改善箇所説明図

改善の内容

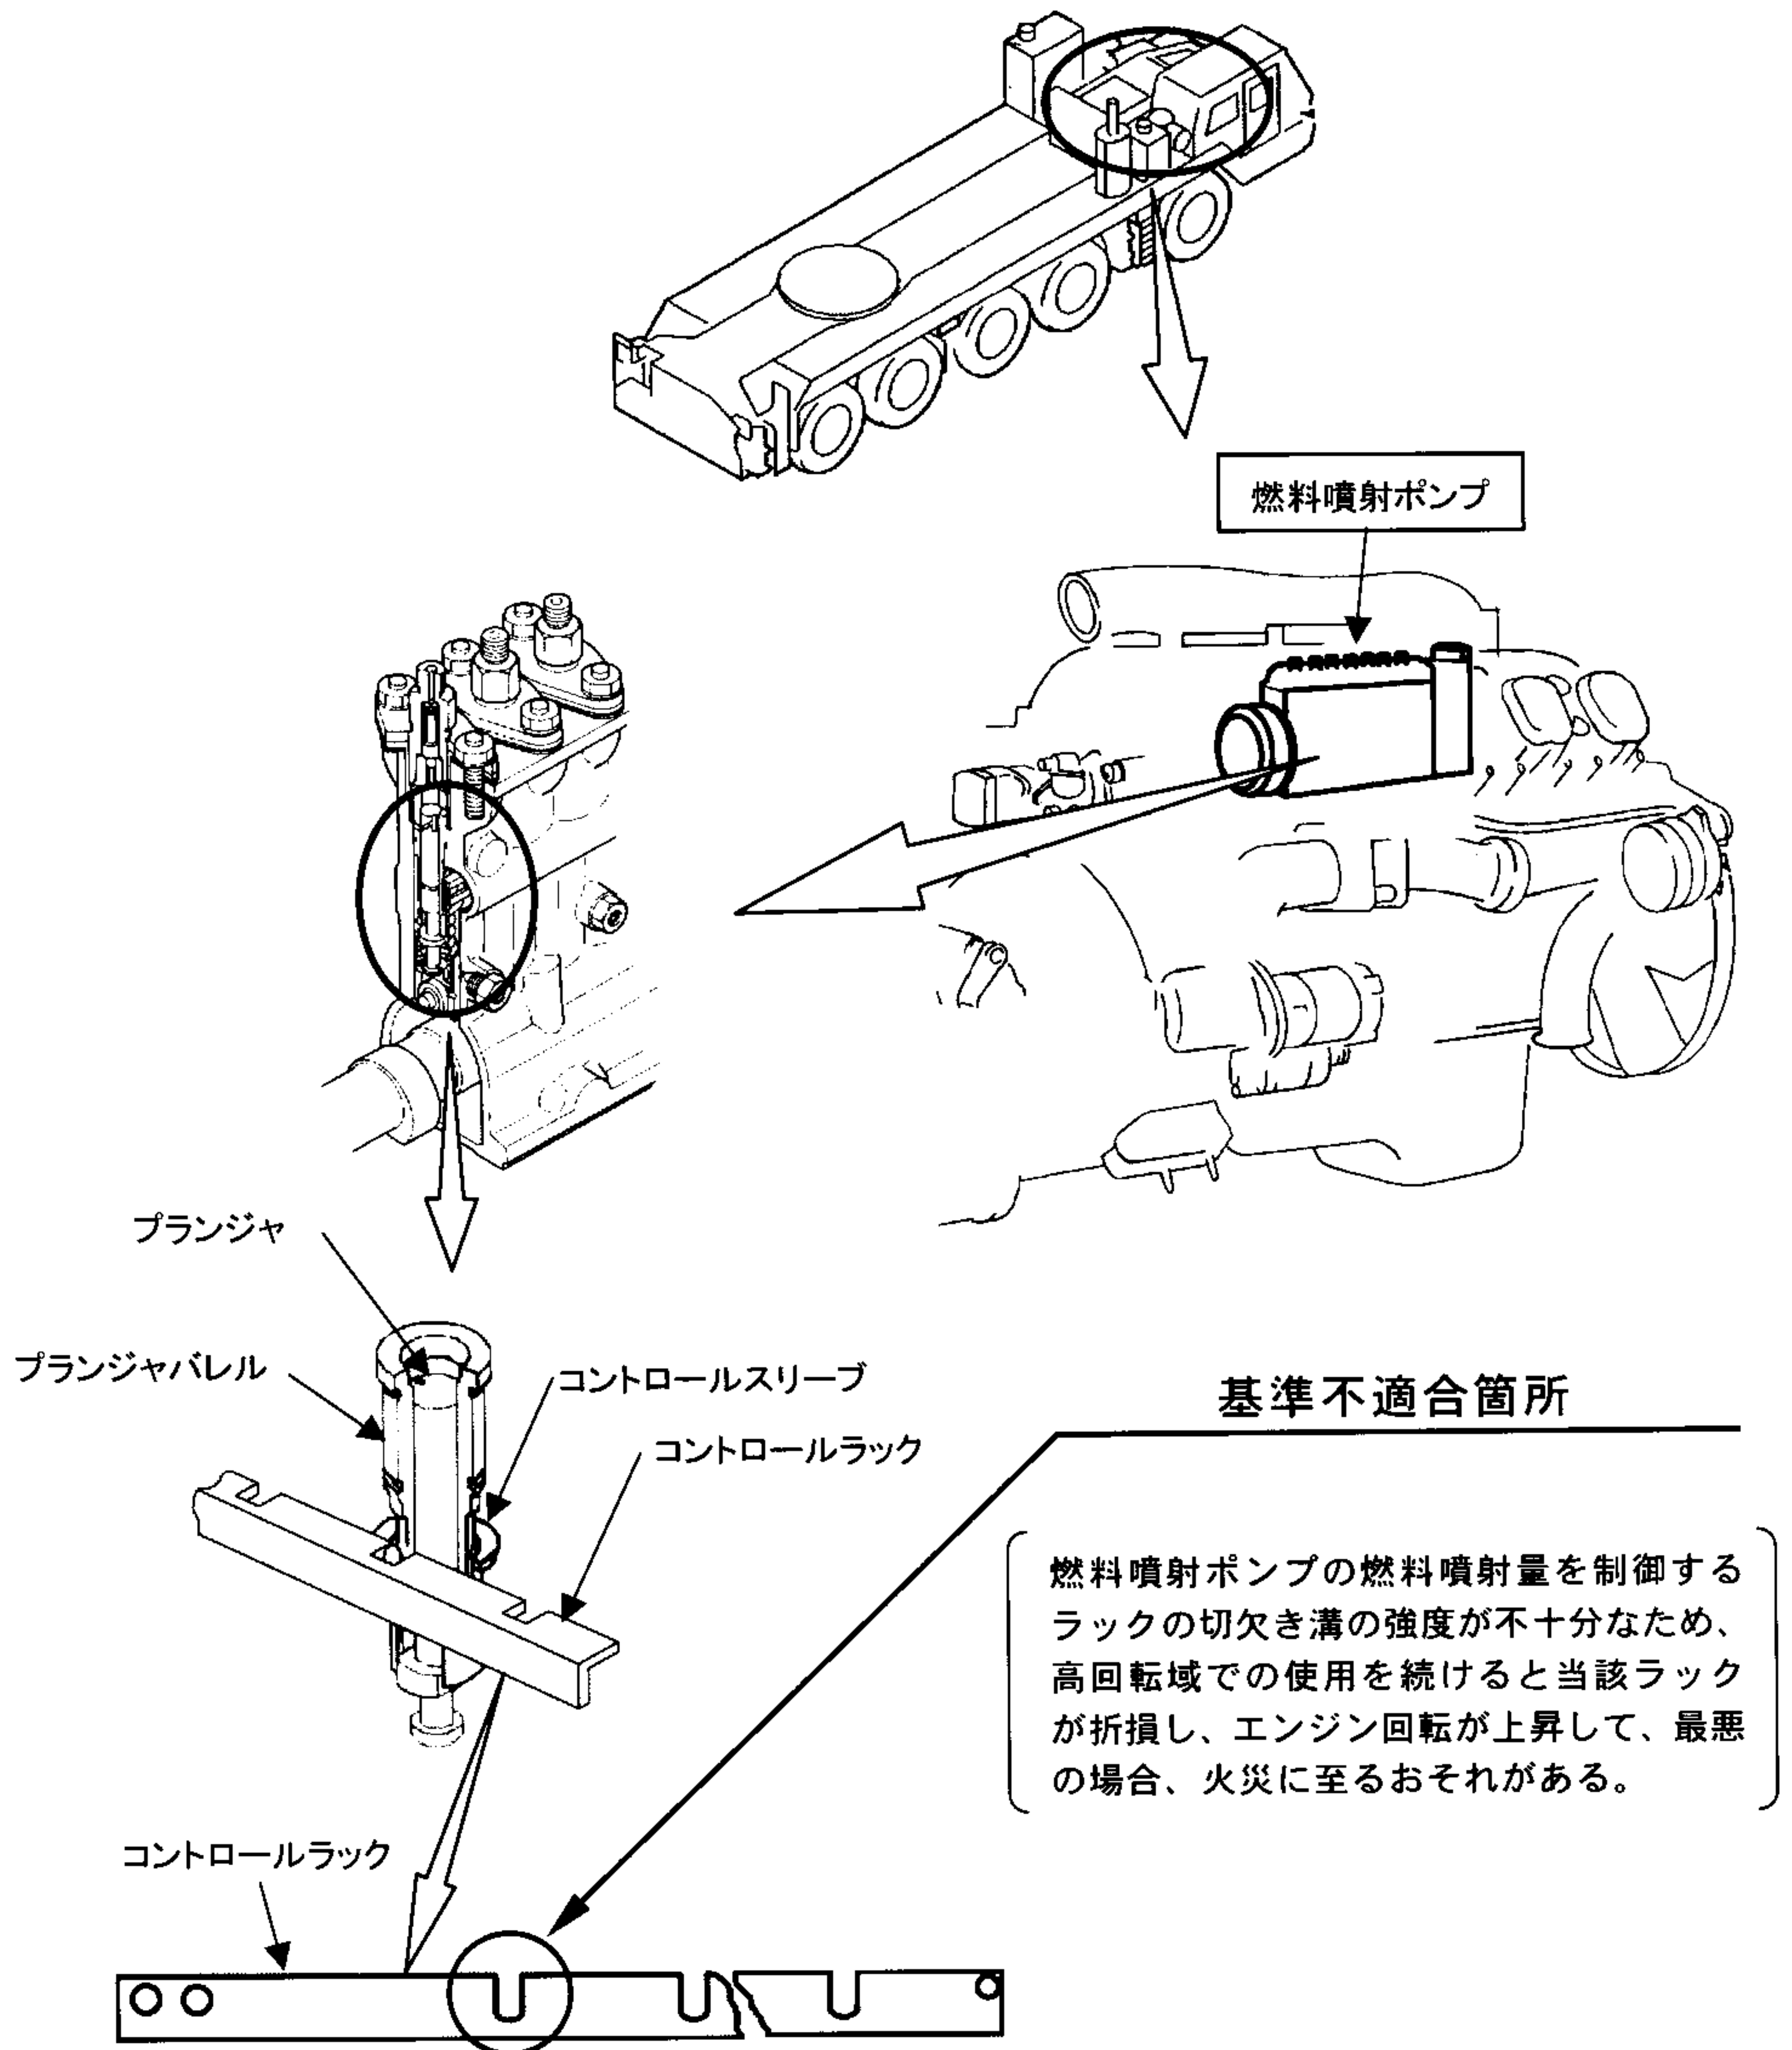
全車両、噴射ポンプをラックの材質および形状を変更した対策品に交換する。
